"Havarie", Marina Bortfeld

Grafische Ergebnisdarstellung
(Stand 05/2016)

Fahrradstand "Havarie": Fahrrad-Havarie nicht ausgeschlossen...

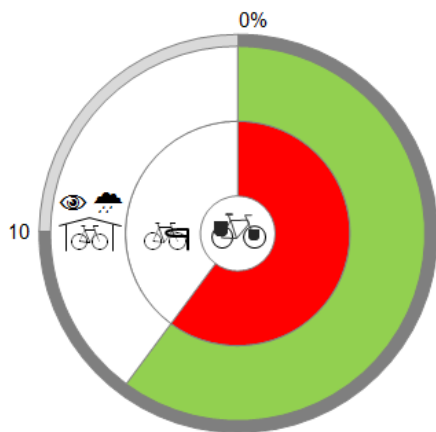
20 Die "Havarie" bietet als Fahrradständer acht in den Erdboden eingelassene Betonstein-"Felgenkiller" an. Die Betonsteine sind in Schrägstellung mit einem effektiven Seitenabstand von 50cm angeordnet. Die Halterungen haben damit einen Tauglichkeitsfaktor von 2.

Damit erreicht die "Havarie" in dieser Rubrik 1,2 von 20 möglichen Punkten.

- Zufahrt ungehindert, ebenerdig oder über Rampen 2 Ungehinderte Zufahrt und Nähe zu den Eingängen sind gegeben.
- soziale Sicherheit, Beleuchtung 2 Die Stellplätze sind von zahlreichen Gästeplätzen aus gut einsehbar, jedoch nicht beleuchtet.
- Nähe zu den Eingängen 2 Sondereinstellplätze für Lastenräder und Gespanne sind nicht vorhanden.
- allgemeine Sauberkeit im Fahrradstand, korrekte Entsorgung von herrenlosen Schrotträdern 2 Durch die Gewichtung der erreichten Punkte mit dem Verhältnis Ist-Stellplätze/Soll-Stellplätze erreicht die "Havarie" in dieser Rubrik 4,2 von 10 möglichen Punkten.
- Sonder-Einstellplätze vorhanden und praxistauglich für Lastenräder, Gespanne mit (Kinder-)Anhängern?

Die "Havarie" ist eine tolle Location mit einem exklusiven Ambiente, wo man auch gerne mal "strandet"! Fahrradgäste können hier aber leider auch einen ärgerlichen echten Havariefall erleben, denn bei den installierten Betonstein-"Felgenkillern" ist das Risiko von Felgenschäden recht hoch, so dass man hier insbesondere hochwertige Fahrräder nur sehr ungern parken möchte. Im Hinblick auf den gehobeneren Gästequerschnitt der "Havarie", der seltener mit heruntergekommenen "Kneipenrädern", sondern eher mit hochwertigen Fahrrädern oder gar E-Bikes unterwegs sein dürfte, ist das ein unnötiger Konzeptbruch.

Die Halterungen sollten daher durch hochwertige, möglichst ADFC-empfohlene bzw. DIN79008-konforme Modelle ausgetauscht werden, wobei gleichzeitig eine Erhöhung der Stellplatzanzahl sinnvoll wäre und auf eine Erweiterbarkeit der Anlage geachtet werden sollte. Vorteilhaft wäre auch eine Beleuchtung der Anlage.
